ke Smlouvě o dílo ze dne 11. 10. 2018

se níže uvedeného dne, měsíce a roku dohodly, že tímto Dodatkem se mění a doplňuje Smlouva o dílo, uzavřená mezi smluvními stranami dne 11. 10. 2018, ve znění jejího dodatku č. 1 ze dne 8. 1. 2019, dodatku č. 2 ze dne 29. 3. 2019, dodatku č. 3 ze dne 24. 4. 2019, dodatku č. 4 ze dne 26. 6. 2019, dodatku č. 5 ze dne 12. 11. 2019, dodatku č. 6 ze dne 28. 1. 2020, dodatku č. 7 ze dne 30. 4. 2020, dodatku č. 8 ze dne 28. 5. 2020, dodatku č. 9 ze dne 24. 6. 2020 a dodatku č. 10 ze dne 24. 6. 2020 (dále jen „**Smlouva**“), jejímž předmětem je zhotovení stavby s názvem „Pavilon tropického zemědělství“ (dále jen „**Stavba**“).

- 2) Rozsah dohodnutých změn je definován obsahem změnových listů č. 36, 44, 55, 56, 62, 69 - 74 a jejich příloh, které jsou nedílnou součástí tohoto Dodatku v příloze č. 1.

Projekt registrační číslo:	CZ.02.2.67/0.0/0.0/16_016/0002514
Stavba:	Pavilon tropického zemědělství
Objekt:	SO 02 - Novostavba pavilonu FTZ

133

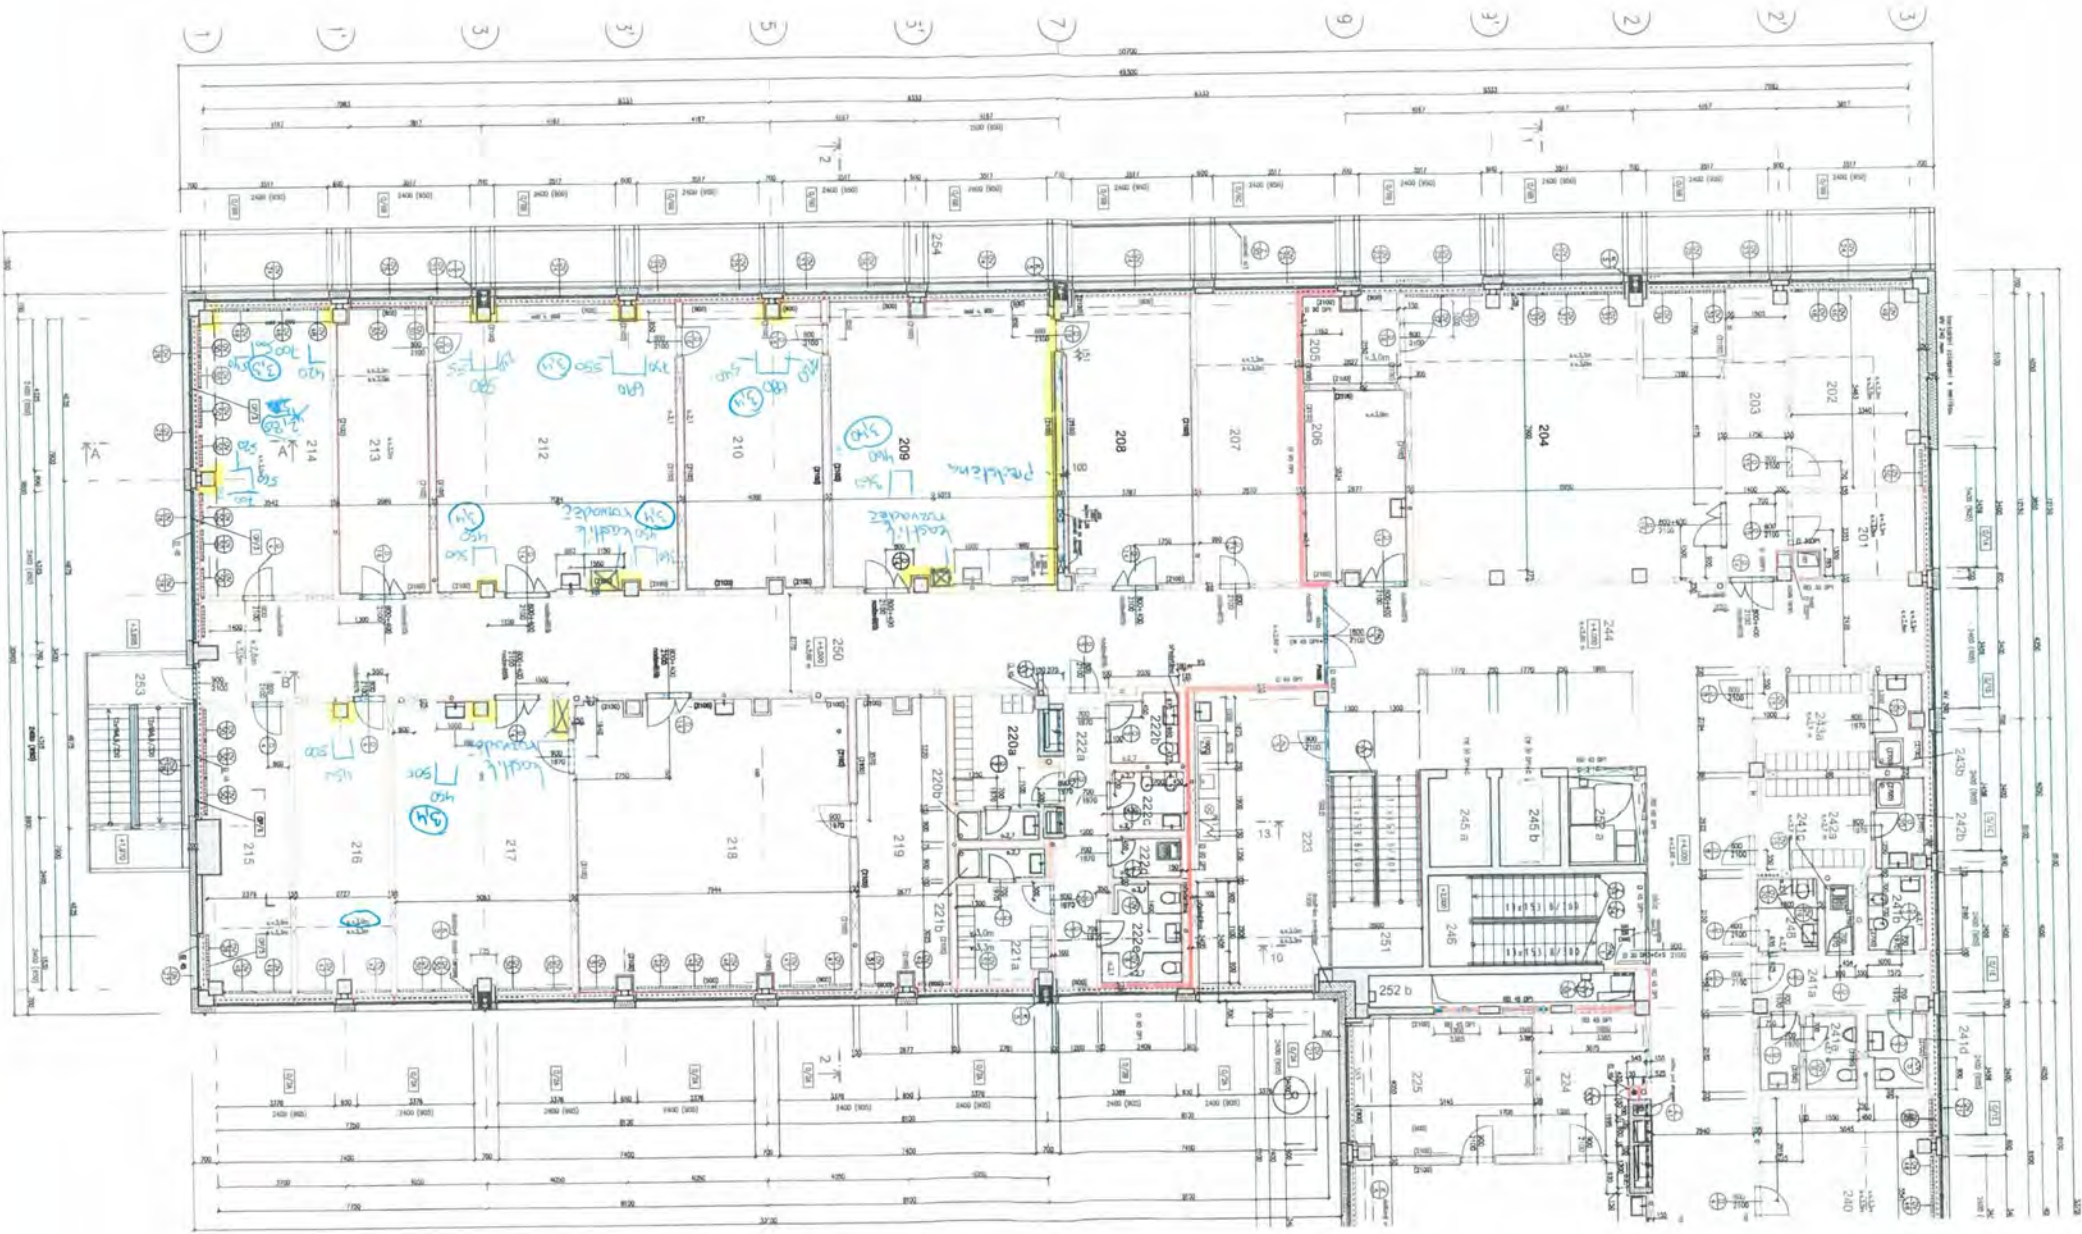
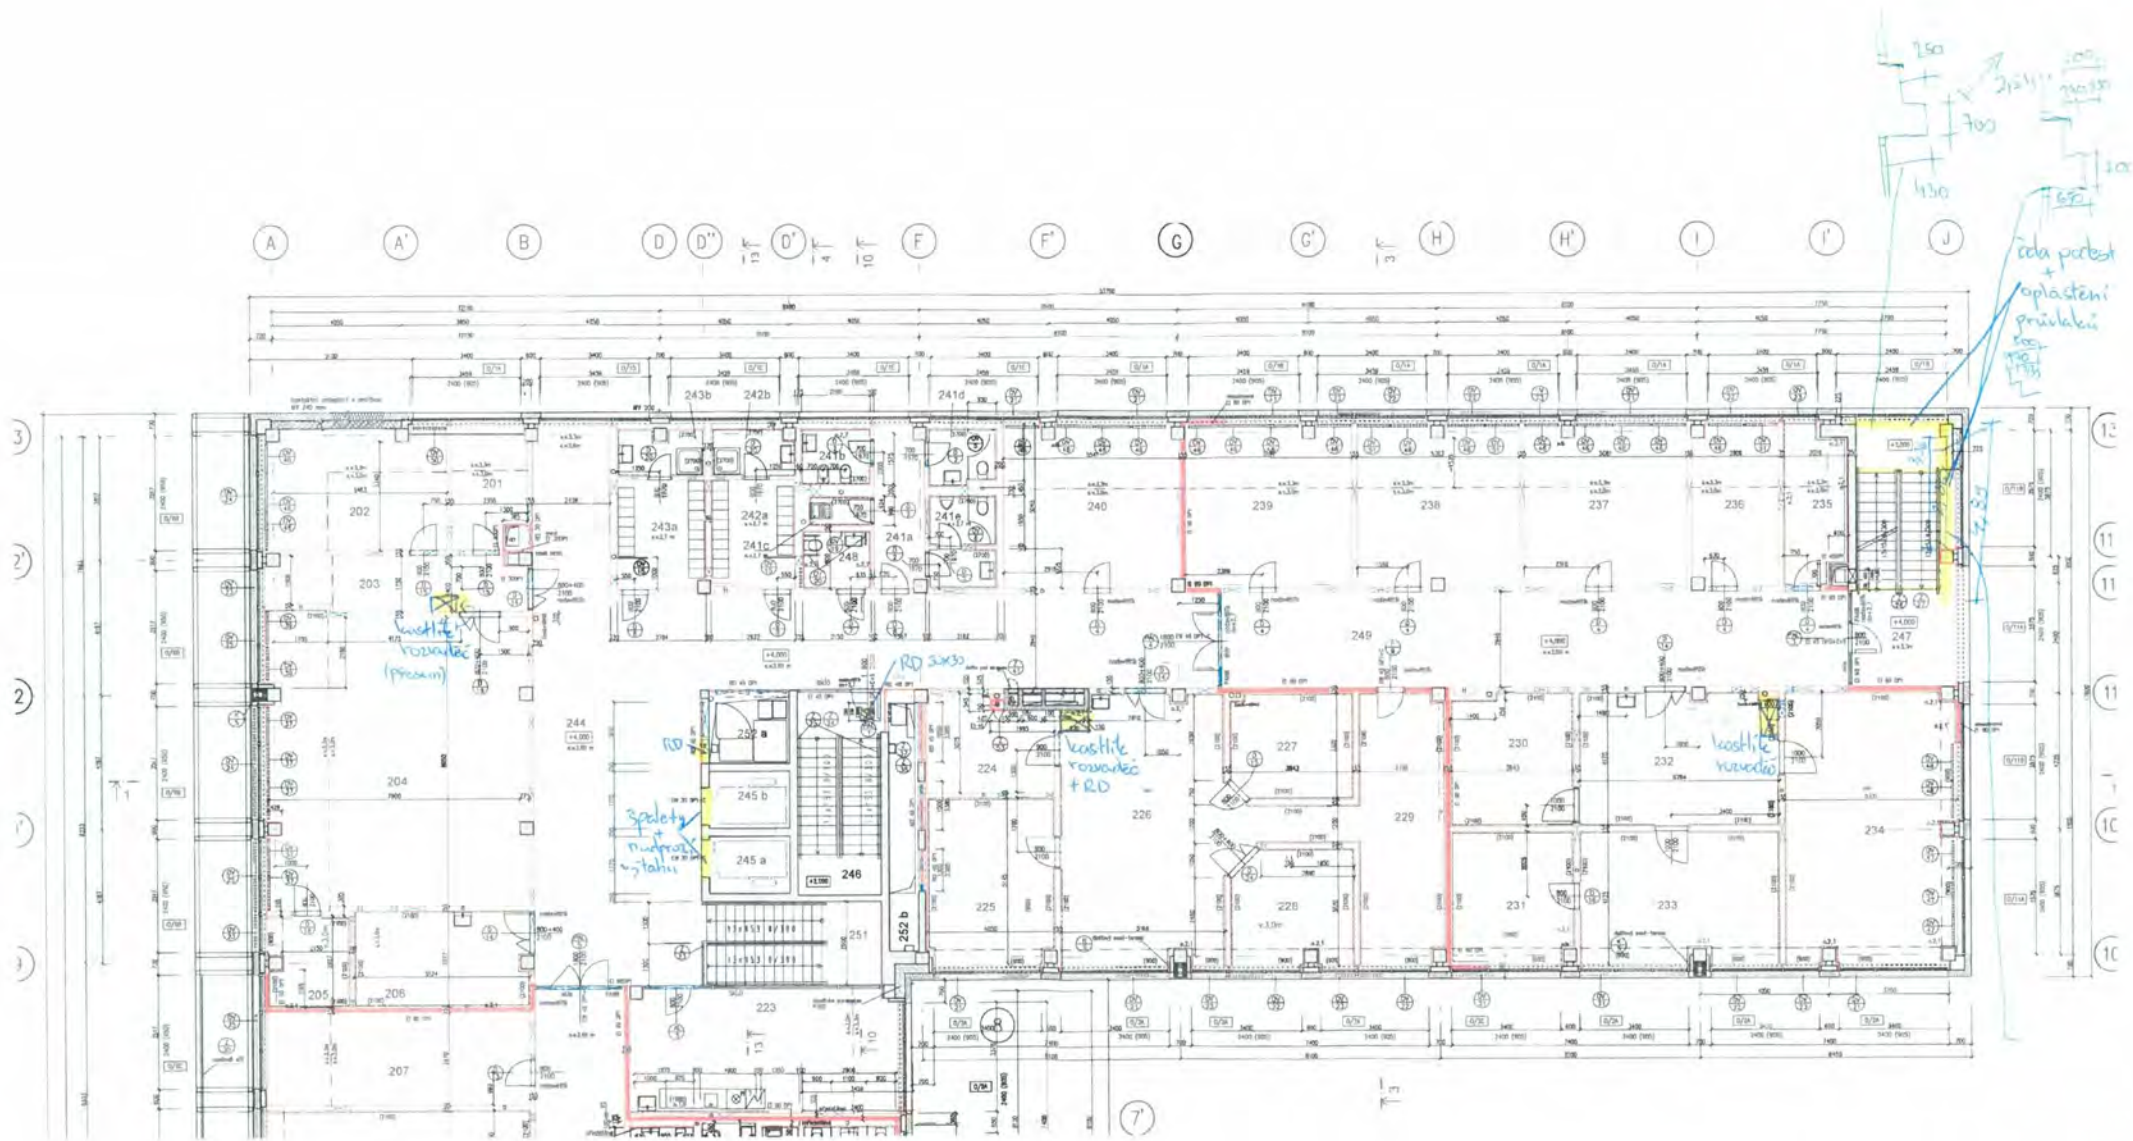
V DPS a VV nebyla řešena finální povrchová úprava ž.b. konstrukcí, navazující na sádrokartonové obklady stěn a stropů. Jedná se o průvlaký zadního schodiště v 1.NP - 4.NP, čela schodišťových podest, boční a horní špalety u výtahových dveří a obklad svislých stěn navazujících na konstrukci světlíku a navrženého podhledu. Další změna spočívá v navýšení výšky sádrokartonových čel, oddělující výškově rozdílné podhledy stropů. Tato změna vzešla z nutnosti snížení výšky sádrokartonových podhledů a to vzhledem k prostorovému podstropnímu umístění technologických rozvodů v 1.NP, 3.NP, 4.NP a 1.PP. Dále díky vedení rozvodů elektro a ZTI po povrchu nosných Ž.B. konstrukcí, bez možnosti jejich zadrážkování, je nutné předsadit sádrokartonové obklady od těchto konstrukcí. Jedná se o předsazené předstěny a rozšíření opláštění sloupů. S ohledem na hygienické a estetické požadavky je nutné provést sádrokartonové opláštění vzduchotechnických podstropních rozvodů, které vedou mezi jednotlivými místnostmi a elektro rozvody nad rozvaděči. Na základě dodatečného požadavku projektanta PBR a HZS je nutné provést napojení zařízení FVE na tlačítko TOTAL STOP - provedení kabeláže mezi FVE zařízením na střeše 4.NP a obsluhou PPO v 1.NP, což obnáší demontáže a zpětné montáže SDK konstrukcí stěn vč. výřezů a oprav SDK pro dopojení kabelu do rozvaděče. Opravy děr sádrokartonových konstrukcí vychází s požadavku Objednatele a kolize elektro rozvaděče s vybavením AVT techniky. Kolize je řešena přesunem el. rozvaděče z místností do chodby. SDK opláštění a zateplení automatického filtru v 1.PP je na základě požadavku GP a to z důvodu zabránění možnosti poškození technologie díky nižším teplotám v daném podlaží 1.PP. Dodávky a montáže revizních dvířek do sádrokartonových konstrukcí pro zpřístupnění jednotlivých technologií AVT, VZT, elektro, které nebyly součástí DPS a VV.

- 1) Doplnění sádrokartonového obložení průvlaků zadního schodiště, čel podest a mezipodest schodiště, bočních a horních špalet výtahových dveří a svislých stěn navazujících na světlík.
- 2) Doplnění výšky čel sádrokartonem, mezi rozdílnými výškami podhledů.
- 3) Změna způsobu provedení a rozšíření předsazení sádrokartonových předstěn a opláštění sloupů.
- 4) sádrokartonové opláštění VZT rozvodů pod stropem a elektro rozvodů nad rozvaděči.
- 5) Demontáže, zpětné montáže příček a opravy sádrokartonů pro napojení FVE na TOTAL STOP.
- 6) Opravy sádrokartonových konstrukcí po přemístění elektro rozvaděče (kolize s vybavením AVT).
- 7) Sádrokartonové opláštění vč. ohranění rohů Automatického filtru v 1.PP
- 8) Doplnění dodávky a montáže revizních dvířek.
